OF. ORD. N° 02634/2026

ANT.: Oficio Ord. N° 202699102268, de fecha 26 de marzo de 2026, de la Dirección Ejecutiva del Servicio de Evaluación Ambiental, que solicita informe en el marco del recurso de reclamación interpuesto en contra de la Resolución Exenta N° 20251100133/2025, atingente a la Declaración de Impacto Ambiental del proyecto “Rehabilitación y Ampliación de Minicentral Hidroeléctrica de Pasada Los Maquis de 1 MW, dentro de la Zona de Interés Turístico Chelenko, en la Localidad de Puerto Guadal”, cuyo Proponente es Empresa Eléctrica de Aisén S.A.

MAT.: Informa lo que indica.

Figura 3, en base Figura 4-1. Área de Influencia definida sobre los Ecosistemas Acuáticos Continentales, Área de Influencia sobre Ecosistemas Acuáticos

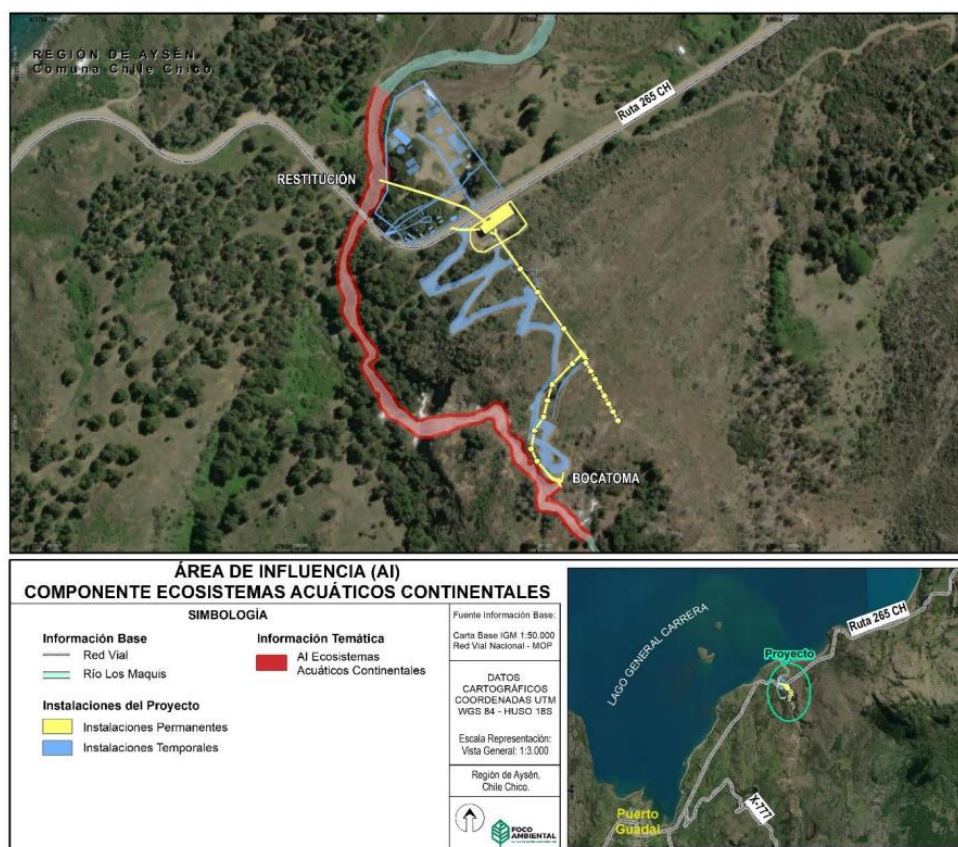
En particular, en el “Anexo 3.7: Ecosistemas Acuáticos Continentales” de la DIA, se define el AI para este componente en función del eje longitudinal del cauce, correspondiente al tramo del río Los Maquis comprendido entre 100 metros aguas arriba de la bocatoma y 100 metros aguas abajo de la restitución. Esta delimitación se fundamenta en que, durante la operación de la central, se proyecta una disminución del caudal circulante entre la bocatoma

y la restitución, lo que podría generar alteraciones, disminuciones o pérdidas de hábitats utilizados por especies hidrobiológicas (Figura 3).

A su vez, en el “Anexo 3.19 Áreas Protegidas” de la DIA, se indica que el humedal Lago General Carrera corresponde a un área de relevancia, de acuerdo al Inventario Nacional de Humedales (Código Humedal HUR-11-11-P42-1), el que cuenta con 2 sectores dividido por el límite urbano, tal como lo muestra la Figura 4:

De este modo, y considerando de los antecedentes que obran en el expediente, esta Subsecretaría estima posible concluir, respecto del componente hidrológico, que el Lago General Carrera fue correctamente excluido del AI, por no configurarse como un receptor de impactos hidrológicos del Proyecto.

Figura 5, en base Figura 6-3: Humedal Lago General Carrera y su relación con el Proyecto, del Anexo 3.19 Caracterización de áreas protegidas, de la DIA.

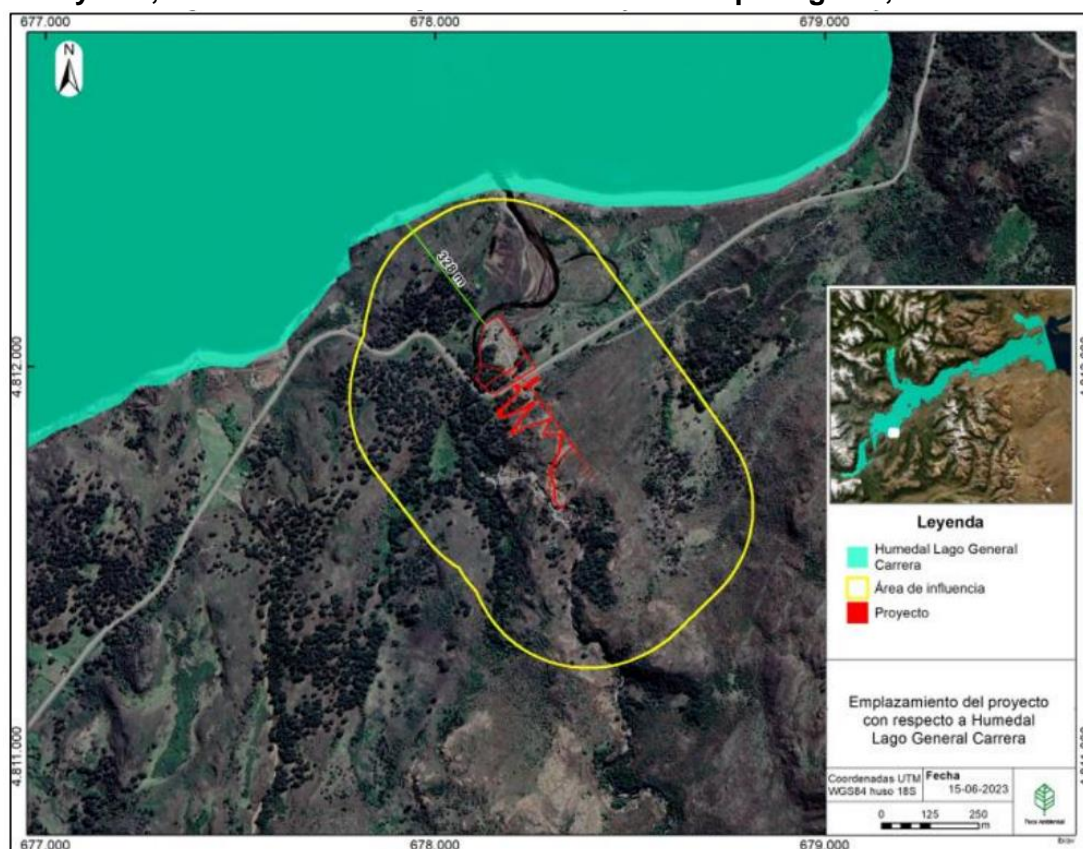
En el mismo anexo, se indica que la distancia del Proyecto con este humedal se presenta en la siguiente figura y corresponde a 328 metros.

Además, en el mismo anexo, se definió un AI de 300 metros en torno a las obras del Proyecto. Adicionalmente, en la sección “6.2 Santuarios de la Naturaleza” del mismo anexo, se consideró el humedal del Lago General Carrera como un área de relevancia cercana a la zona de emplazamiento del Proyecto. Ello se fundamenta en la presencia del humedal asociado a la desembocadura del río Los Maquis y su relación ecológica con el sistema lacustre del Lago General Carrera, identificándolo como un ecosistema de relevancia local.

A su vez, en la respuesta a la consulta 3.4 del observante ciudadano (página 69) contenida en el “Anexo 10.1: Adenda Ciudadana” de la Adenda, el Proponente señala que ninguna obra o parte del Proyecto intervendrá el área del humedal, precisando que el agua utilizada para la generación de energía será restituida en su totalidad al río Los Maquis, manteniendo las mismas características fisicoquímicas y microbiológicas con las que fue captada. Esta restitución se efectuará mediante una tubería ubicada aproximadamente a 416 metros aguas arriba de la desembocadura del río en el Lago General Carrera.

Figura 6, en base a Figura 4-1. Área de influencia de Fauna Silvestre

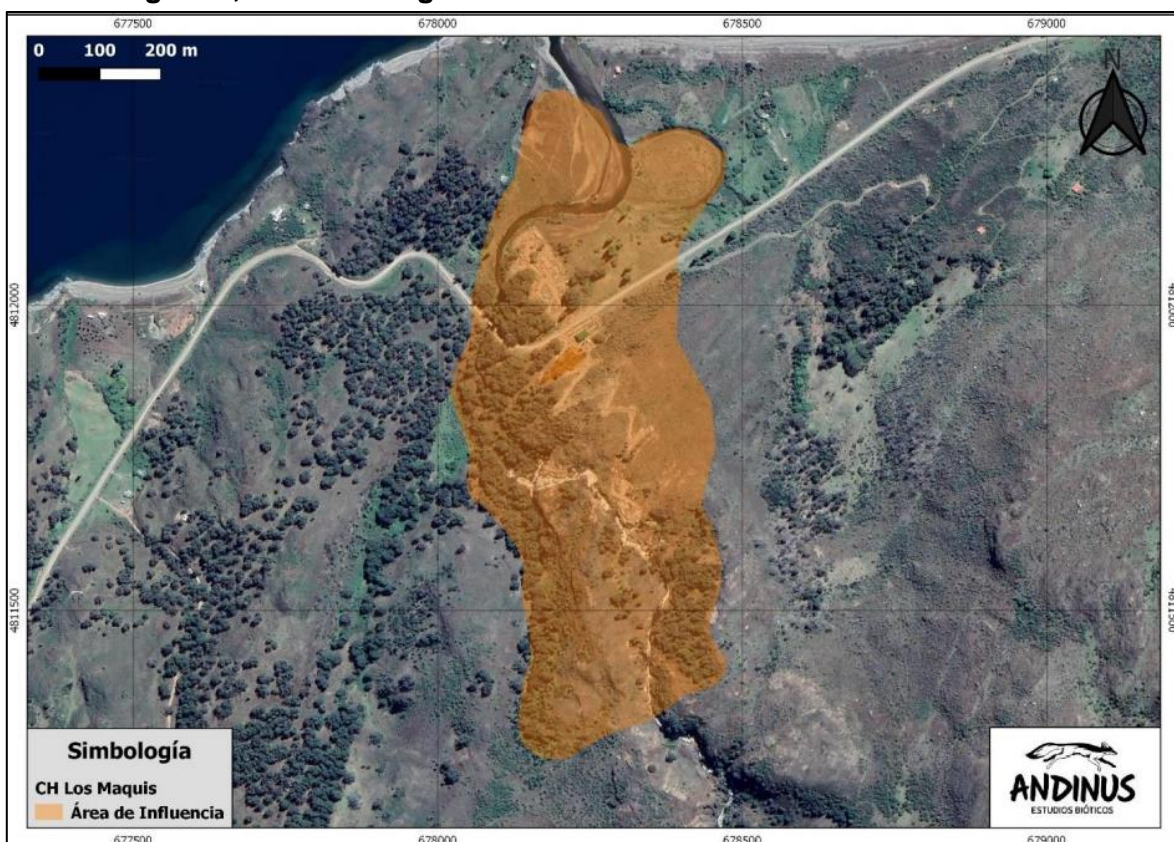
Es relevante indicar que el AI fue definida en base a lo establecido en la “Guía para la Descripción de ecosistemas terrestres” (SEA, 2023), en la “Guía para la Descripción del Área de Influencia” (SEA, 2017), y en el “Criterio de Evaluación en el SEIA: Criterios Técnicos para Campañas de Terreno de Fauna Terrestre y Validación de Datos” (SEA, 2022), así como en las definiciones contenidas en el RSEIA, todo ello considerando las dimensiones y alcances del Proyecto, así como su relación con los ecosistemas terrestres. Lo anterior permitió al Proponente determinar un AI de fauna silvestre con una superficie de 34 hectáreas (Figura 6).

En particular, en el “Anexo 3.3 Caracterización de fauna silvestre” de la DIA, punto “6.1 Esfuerzo de Muestreo”, se señala que se realizaron tres (3) campañas de terreno: en invierno (septiembre de 2022), primavera (noviembre de 2022) y verano (marzo de 2023), cada una con jornadas de aproximadamente 10 horas diarias y la participación de dos (2) especialistas, totalizando 240 horas-profesional.

Por lo tanto, esta Subsecretaría estima que el AI fue definida adecuadamente considerando las especies potenciales de baja y alta movilidad que podrían verse afectadas por el Proyecto, realizando las campañas o muestreos necesarias para efectos de caracterizar adecuadamente el AI del componente fauna.

Figura 7, en base a Figura 7-1: Área Central Los Maquis, Google Earth - enero 2019.

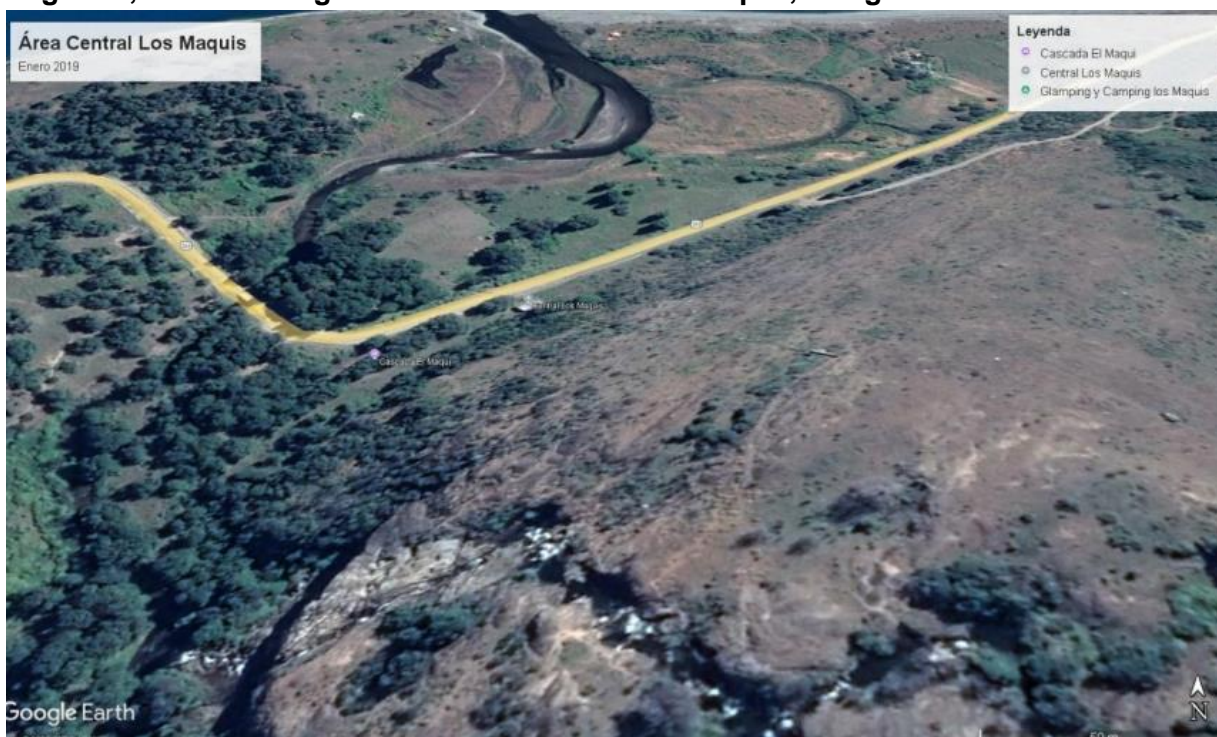
A su vez, en el “*Anexo 10.1 Adenda Ciudadana*”, en respuesta a la consulta 7.2, el Proponente indica, en base a la figura 7 (imagen *Google Earth* 2019), que el sector ya se encontraba intervenido y presentaba una baja cubierta vegetal. En base a lo anterior, pudo descartar que la rehabilitación de la mini central haya generado alguna alteración sobre el bosque nativo presente en el AI del Proyecto o sobre especies clasificadas en alguna categoría de conservación.

Lo anterior, es concordante con lo dispuesto en el ICE (página 125), donde se señala que *“...no se registraron especies que puedan ser consideradas como de interés y/o sensibles. Si bien el Proyecto ya se encuentra construido, quedando pendiente sólo las obras de terminaciones de paisajismo, no se encontraron especies que puedan ser consideradas de interés y/o sensibles en las zonas aledañas no intervenidas, considerando además que el Proyecto se emplaza en un área altamente intervenida por la construcción de la antigua central en los años 80s, se puede concluir que la condición previa a este Proyecto, es decir los hábitat de las especies que habitan el sector, no fueron modificados, por lo que se descarta una alteración de la biodiversidad presente en el área de influencia para la componente fauna”*.

Figura 8, Análisis espacial capa AI fauna y especímenes SIMBIO

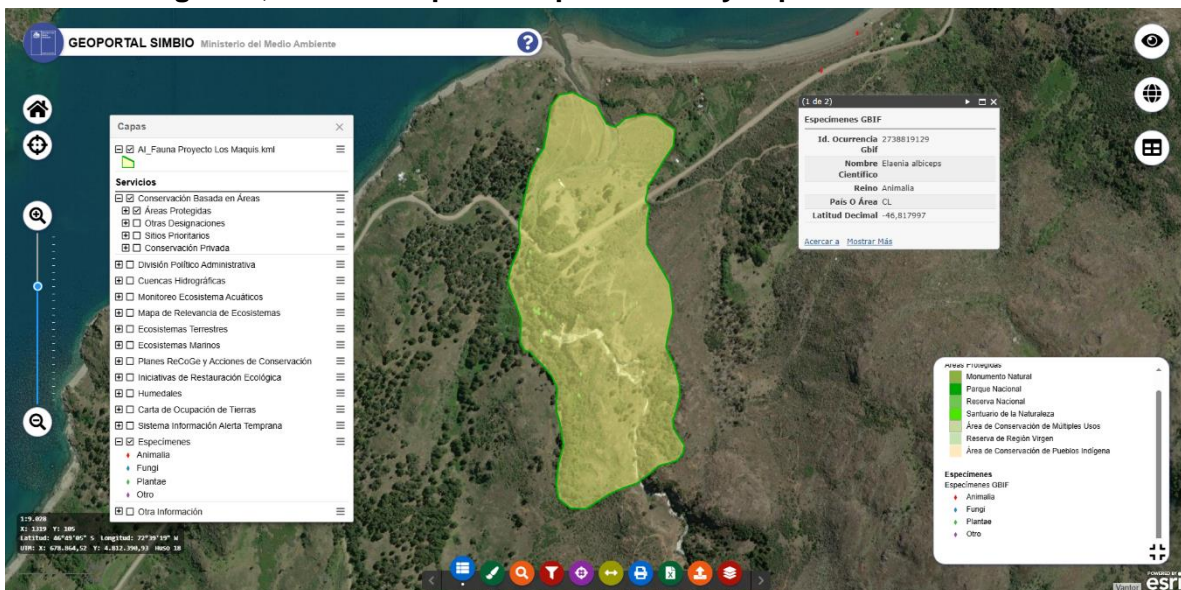
Por último, del análisis del archivo KMZ Anexo 4.1 Áreas de Influencia (AI), contenido en la Adenda, y de la localización del límite de la superficie de la capa AI_Fauna, junto con la activación de capas en el Geoportal SIMBIO, esta Subsecretaría estima posible corroborar que en el AI de fauna del Proyecto no se registran especies de fauna, ubicándose el registro más cercano aproximadamente a 400 metros (figura 8).

Lo anterior permite determinar que no existiría fauna de interés en el AI. Además, esta Subsecretaría estima que fue adecuadamente determinado que no existirían sitios de interés para la fauna ni de especies sensibles en el AI.
